HØRINGSUTTALELSE FV. 564 FLØKSAND – VIKEBØ

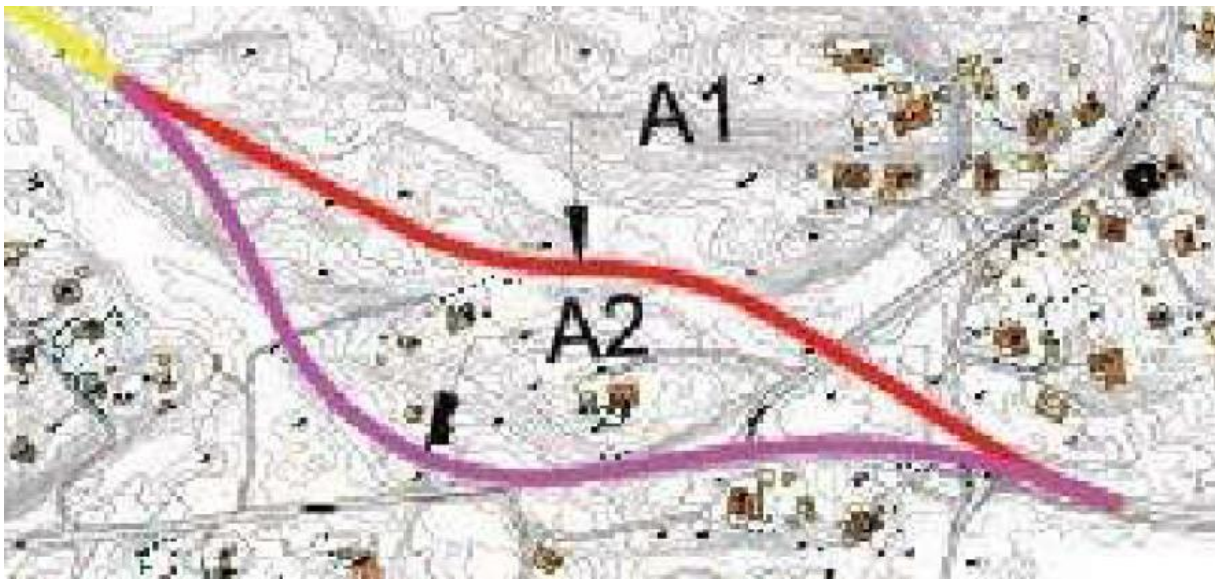
Oppstart av planarbeidet for fv. 564 Fløksand-Vikebø ble varslet i mai 2018, etter at det var utarbeidet en silingsrapport datert 12.02.2018. Det ble avholdt et åpent folkemøte på tidligere Meland rådhus den 24.05.2018. Det ble der presentert at silingsrapporten ga anvisning på to alternativer A1 og A2 i det videre arbeid, hvorunder det foretrukne var angitt å være A1. Felles for begge alternativene A1 og A2 var at ingen av disse berørte jordbruksarealet «Temyr». Begge alternativ var angitt å skulle gå i en vegtrasé inne i uberørt skog før starten av «Temyr».

Angjeldende fremgår av nedenstående kartskisse fra silingsrapporten:

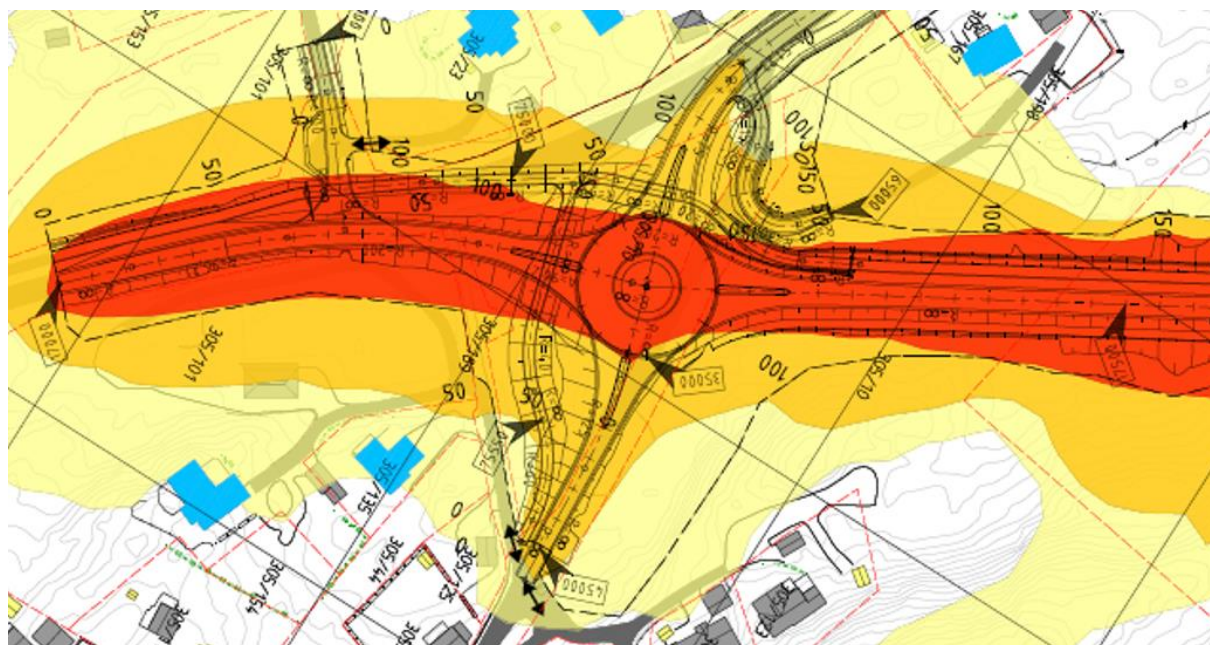
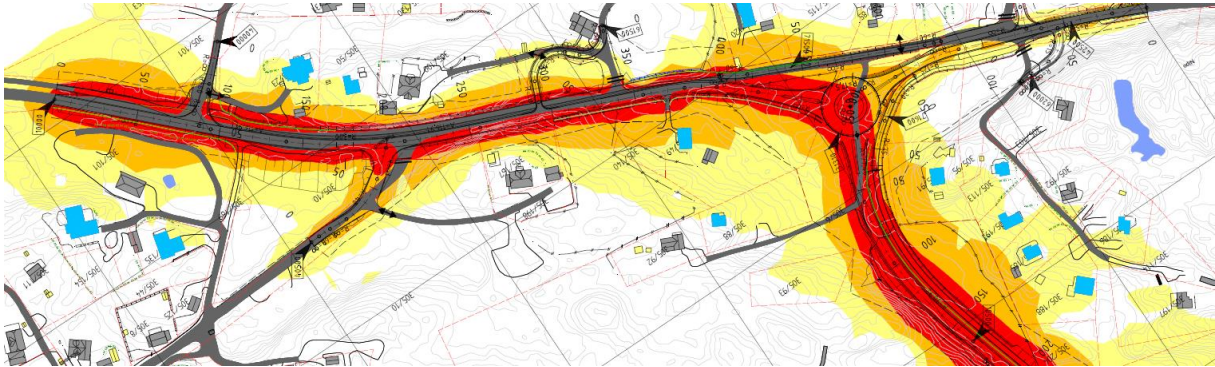
Når det gjelder støysoner så fremgår dette tydelig av nedenstående kartskisser i saksutredningen.

Ovenstående viser at A1 sammenlignet med A2 kun påvirker (gul sone) tre eiendommer særlig, som imidlertid alle er berørt av tilsvarende trafikk på eksisterende vei i dag. For den ene eiendommens vedkommende vil faktisk avstanden til Fv. bli større. Resten av veiløpet til A1 går gjennom urørt skogsterreng uten noen bebyggelse. A1 vil også redusere veistøyproblemer for de eiendommer som ligger videre på dagens Fv. frem til avkjøringen til «Temyr». A2 vil som kartskissen viser ikke medføre noen annen belastning for førstnevnte tre eiendommer i krysset til Vestbygdvegen, men vil involvere en rekke bolig- og fritidseiendommer og jordbruksareal mot avkjøringen til og innover mot «Temyr».

Figur 57 Alternativ A2. Rundkøyring kryss mellom dagens og ny fv. 564 og t-kryss med Vestbygdvegen, sett frå sørvest. Det er lagt opp mur mot dyrka mark.

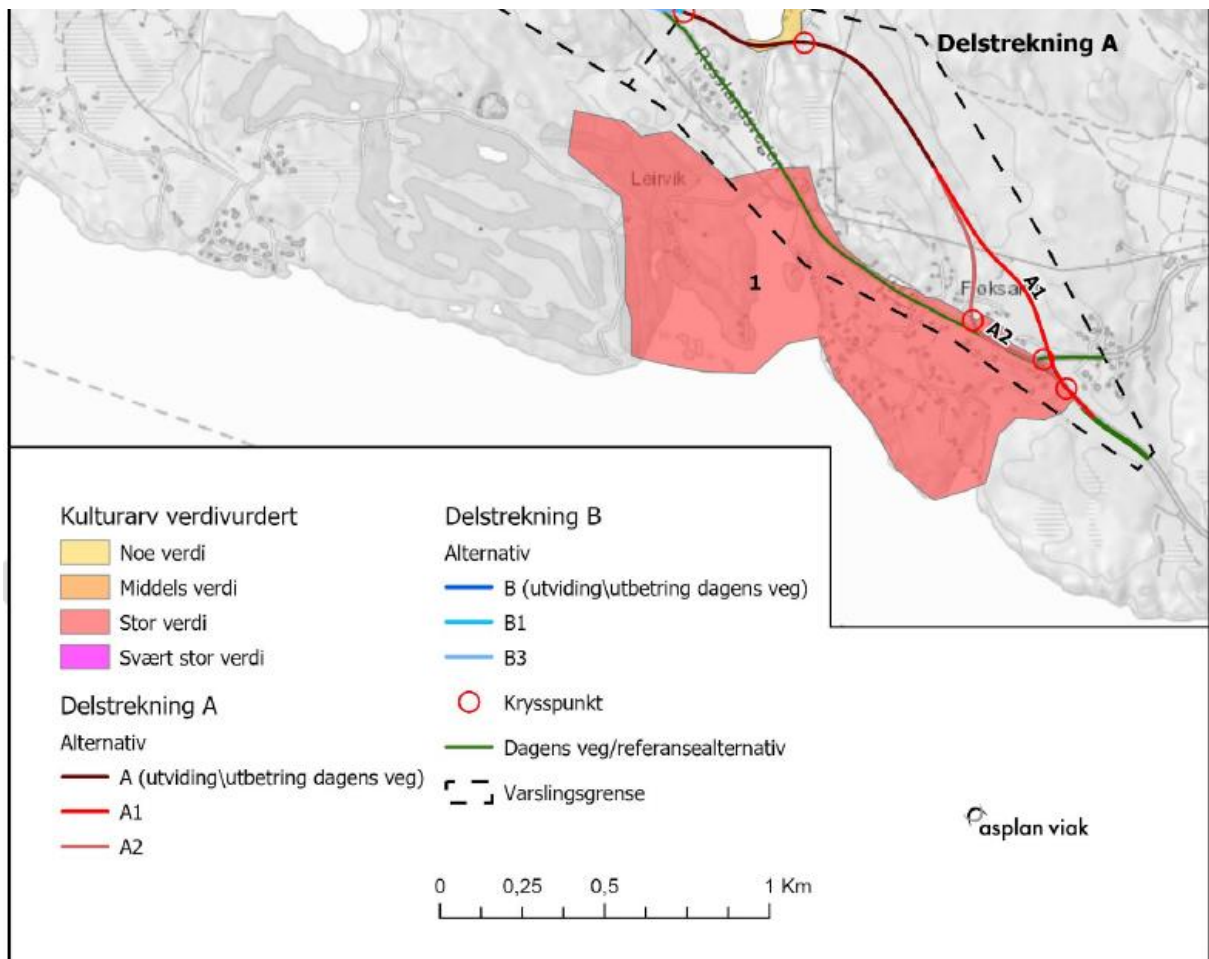
Saksbehandler Ingar Hals fremhever viktigheten av å ha færrest mulig inn- og avkjørsler til Fv., og ovenstående kartskisser viser tydelig forskjell mellom A1 og A2 i relasjon til dette. Rundkjøringen vil ved A1 være beliggende akkurat i dagens kryss til Vestbygdvegen. Ved A2 vil rundkjøringen og krysset til Vestbygdvegen komme i tett rekkefølge i tillegg til en hel rekke av andre nødvendige inn- og avkjørsler til bolig- og fritidseiendommer videre fra krysset i Vestbygdvegen og fram til jordbruksarealet «Temyr».

Figur 44 Verdikart kulturarv

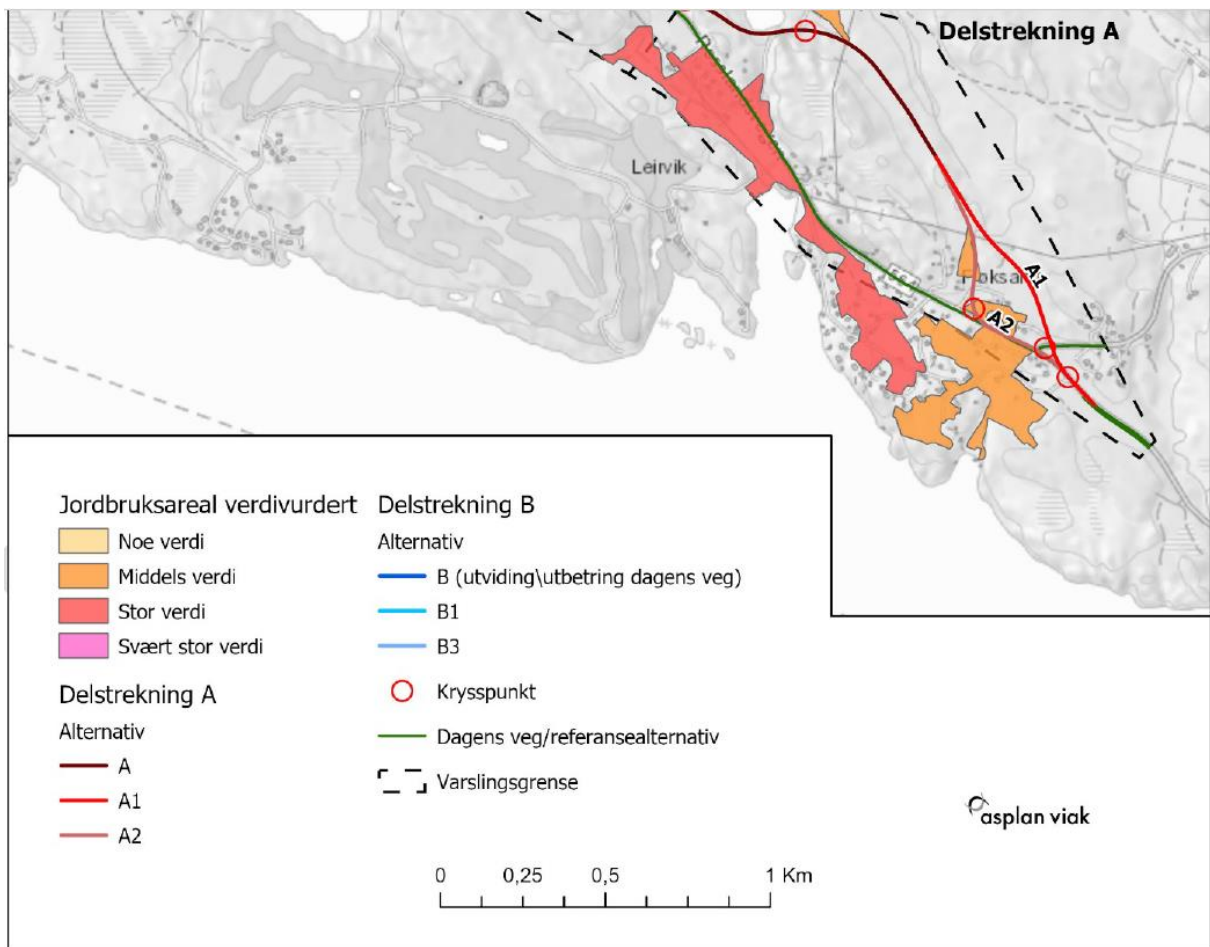
Ovenstående kartskisser viser med all tydelighet at A1 går helt utenom alle slike berørte soner, mens A2 vil lede hovedtrafikken rett inn i disse fargemarkerte «omsynssonene».

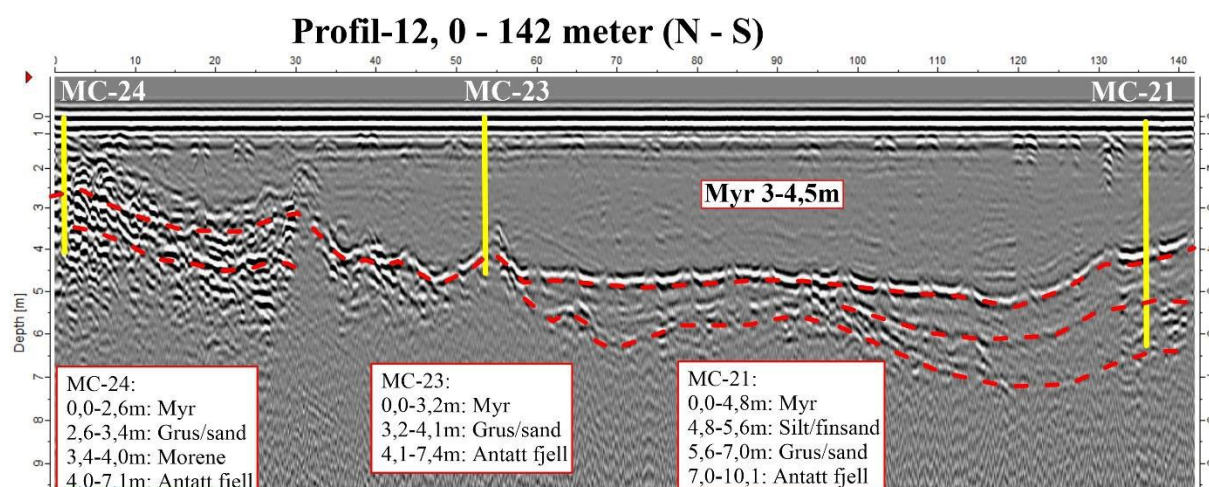
Når det gjelder de tekniske utfordringer ved anleggelse av veien, så skal man være forsiktig i sine påstander, men det er sikkert at det er foretatt målinger som viser at det ved inngangen til «Temyr» er en myr som er målt til en dybde på over 7 m. Det fremgår av målerapportene at jo lenger inn i «Temyr»-glenna målingene er gjort er det mer usikkerhet på grunn av terrengforhold, som innebærer at de ikke har fått målinger som kunne tolkes på en tilfredsstillende måte. Dette myrområdet strekker seg flere hundre meter gjennom hele «Temyr» og videre innover i A2 sin vegtrasé i skogen. Det er gitt uttrykk for at det er svært usikkert i hvilket omfang man må foreta massutskifting i en slik vegtrasé.

Nedenstående kartskisse viser målingene ved inngangen til «Temyr»:
